URZĄD GMINY PRUSZCZ GDAŃSKI

Nr postępowania ZP.271.36.2017 nr ogłoszenia o zamówieniu 541319-N-2017 z dnia 29.06.2017r.

ODPOWIEDZI NA PYTANIA DO ZAPISÓW SIWZ

dotyczy: postępowania przetargowego na budowę ul. Tęczowej i Bajecznej w Wiślince

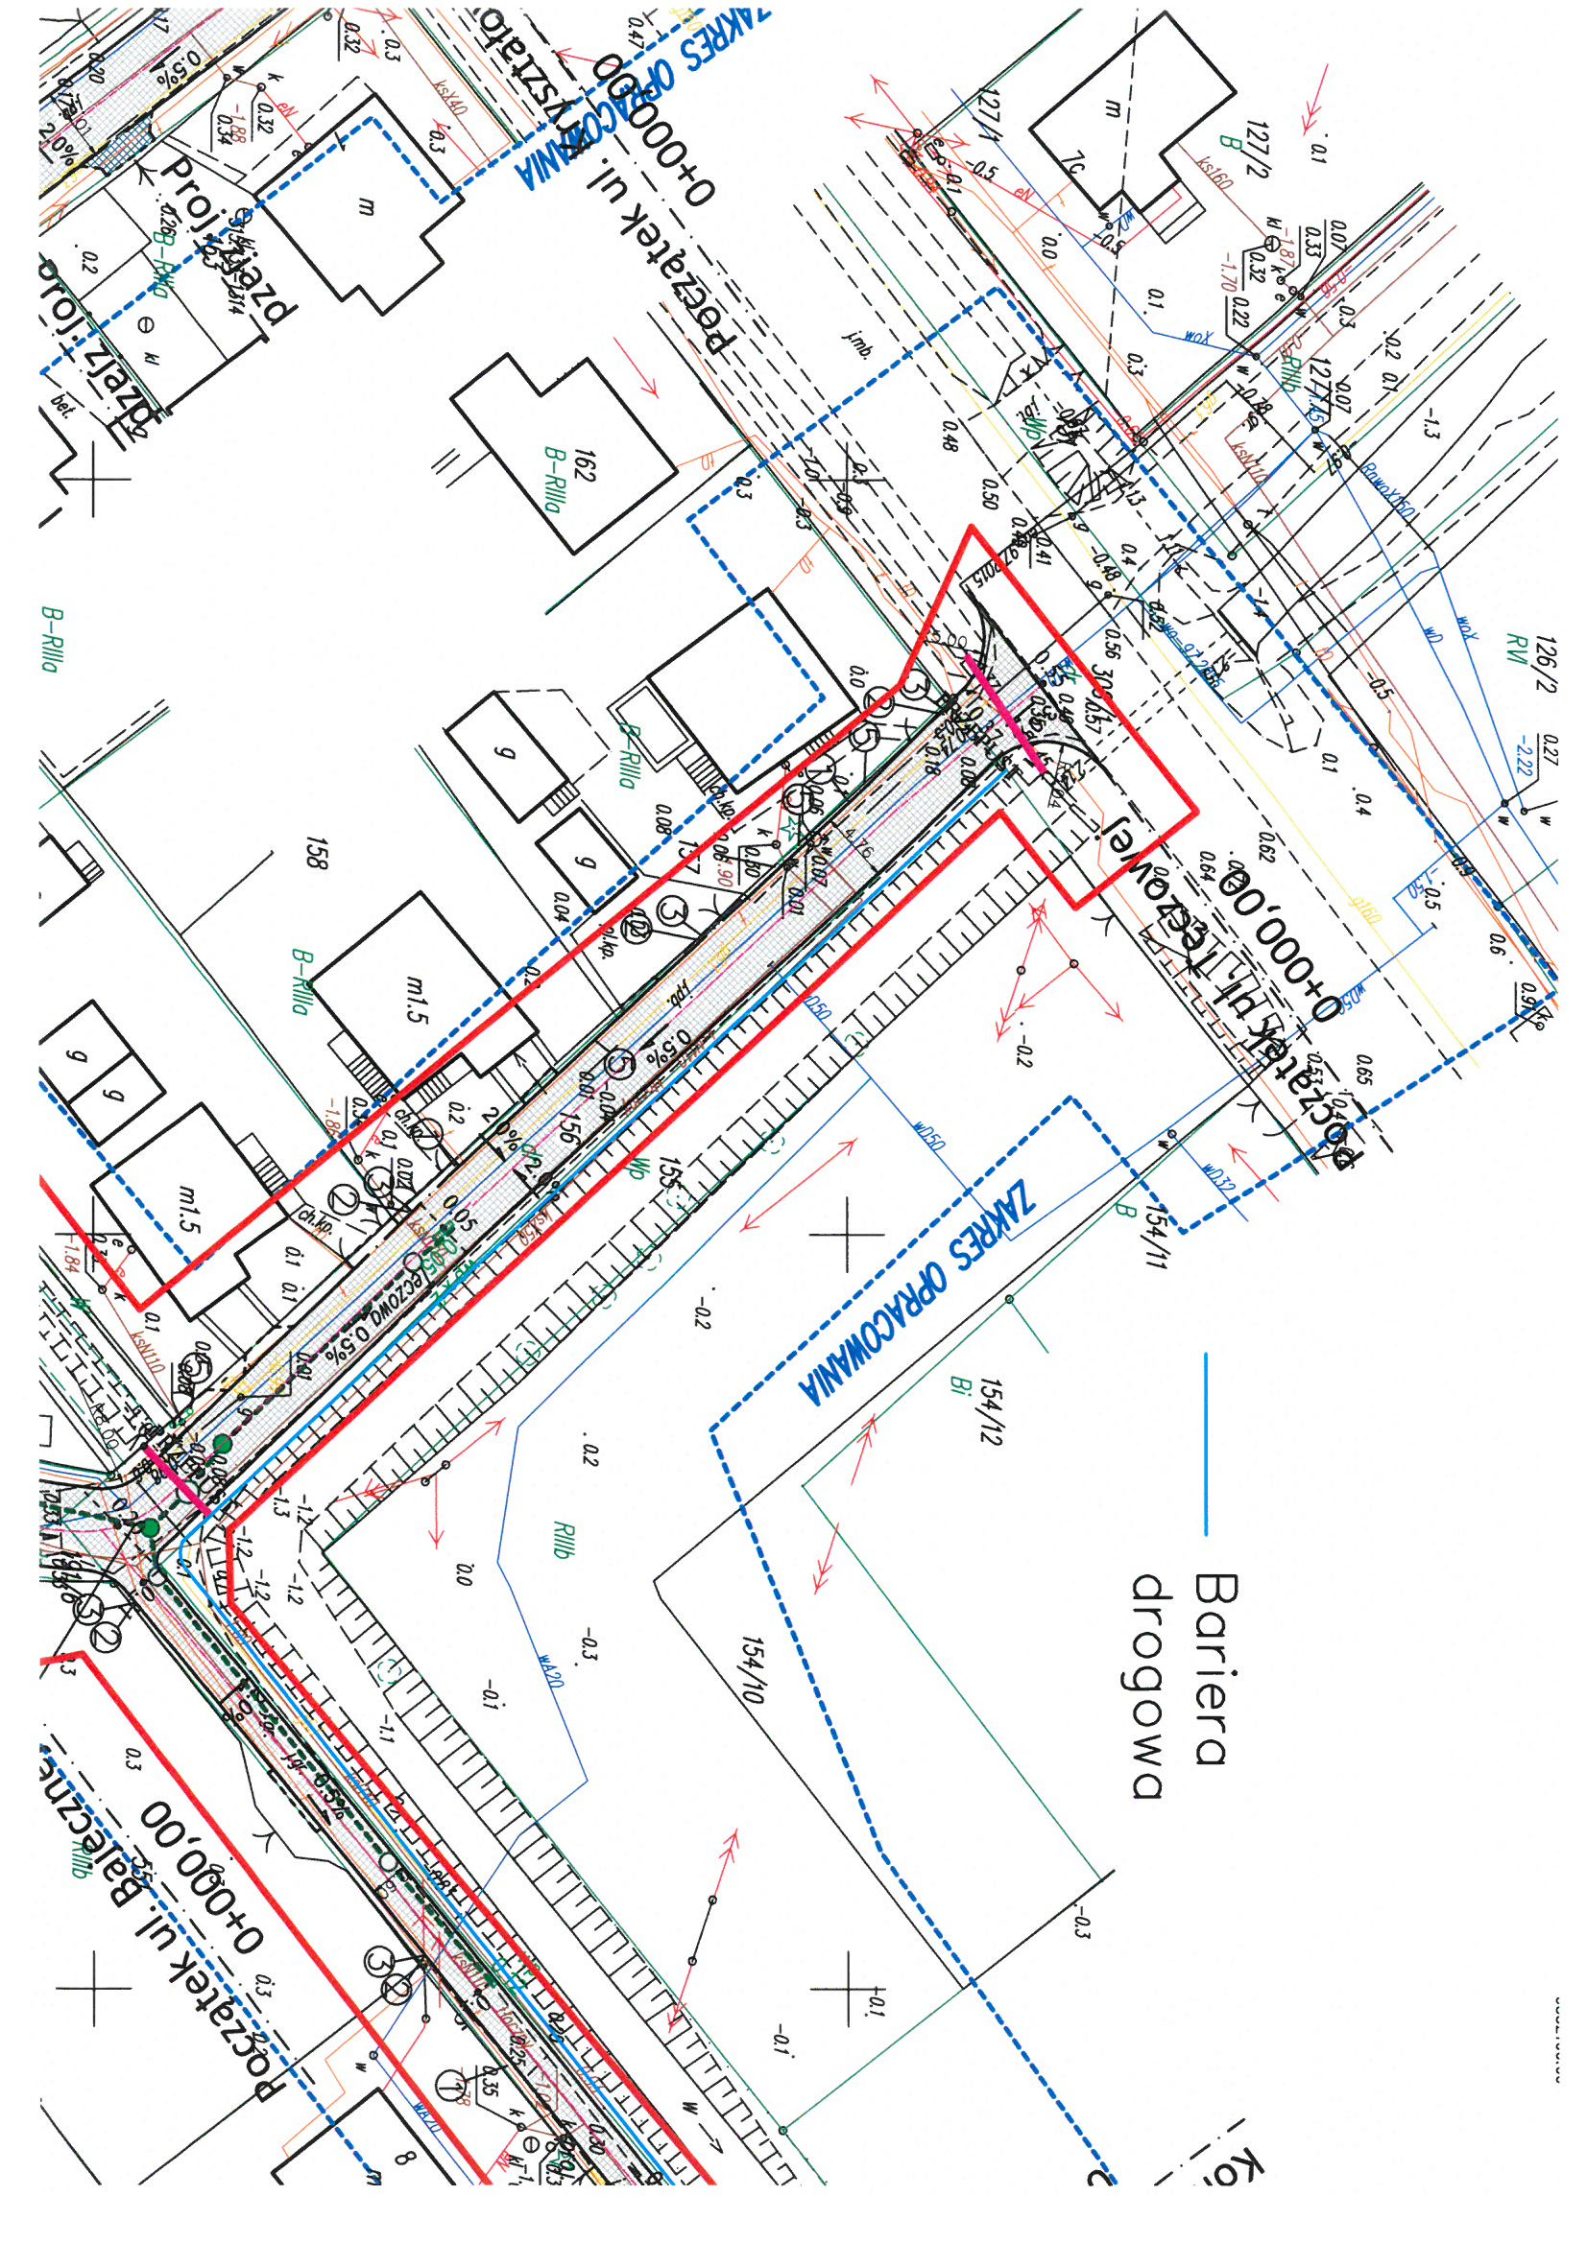
1. Prosimy o określenie wiodących parametrów barierki ochronnej jednostronnej do zamontowania, tj. poziom powstrzymywania oraz szerokość pracującą oraz o wskazanie miejsca jej wbudowania.
2. Prosimy o potwierdzenie, że zakres zamówienia nie obejmuje robót związanych z przebudową sieci gazowej.
3. Prosimy o wyjaśnienie czy zamówienie obejmuje przebudowę ogrodzeń posesji przyległych do budowanych ulic?
4. Prosimy o wyjaśnienie czy Zamawiający dysponuje dokumentacją badań podłoża gruntowego?

1. Poziom powstrzymania N2, poziom szerokości pracującej W2 – 80 cm.
2. Przebudowa sieci gazowej nie wchodzi w zakres zamówienia.
3. Przebudowa ogrodzeń nie wchodzi w zakres zamówienia.
4. Zamawiający nie posiada badań geologicznych na tym zakresie.
